**Oggetto: Nuovo procedimento di P.A.U.R. – Impianto agro-fotovoltaico, della potenza di 3,8 MWp in Comune di Lecce.**  
**Proponente: SOLAER CLEAN ENERGY ITALY 08 S.r.l.**  
**Parere di compatibilità al PTA**

L'intervento in oggetto riguarda la realizzazione di un Impianto Agro-Fotovoltaico denominato FV-Salonna di potenza pari a 2.800,00 kW in corrente alternata e 3.804,84 kWp in corrente continua e relative opere di connessione da installare nel territorio di Lecce (LE) e Surbo (LE).

Figura 1 Sovrapposizione agrovoltaico con vincolistica PTA

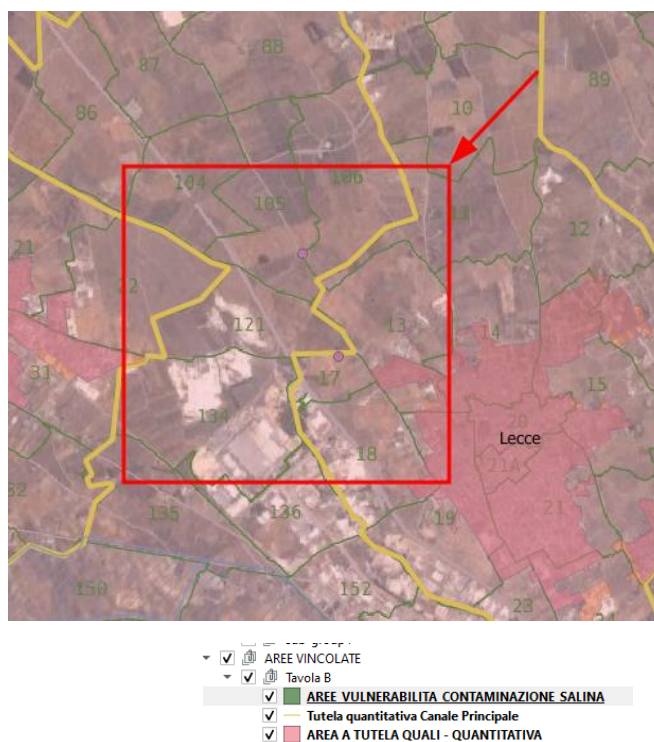
L'area di impianto interessa terreni sottoposti a vincolo d'uso degli acquiferi, dal PTA approvato con **D.C.R. n. 230/2009 ed il cui aggiornamento 2015-2021 è stato approvato con D.C.R. n. 154 del 23/05/2023**, cosiddetto di "**Tutela Quali-Quantitativa**".

Alla luce di quanto riportato negli elaborati progettuali e in riferimento alle sovrapposizioni vincolistiche del progetto in esame con le NTA del Piano di Tutela delle Acque, la scrivente Sezione chiede **integrazione documentale** con esplicita indicazione circa:

- le modalità di coltivazione e fertilizzazione agricola, le volumetrie idriche e il relativo calcolo di **sostenibilità** necessario al sostentamento delle specie vegetali da impiantare;
- le modalità di approvvigionamento, in funzione delle cubature idriche necessarie al sostentamento delle specie vegetali da impiantare in relazione alle volumetrie, alle portate, alla stagionalità agronomica, parti integranti dell'**autorizzazione** all'emungimento e/o allacciamento ad acquedotti rurali di cui si chiede copia;
- eventuale specifica circa la presenza di vasche di accumulo idrico per il successivo rilancio in agricoltura.
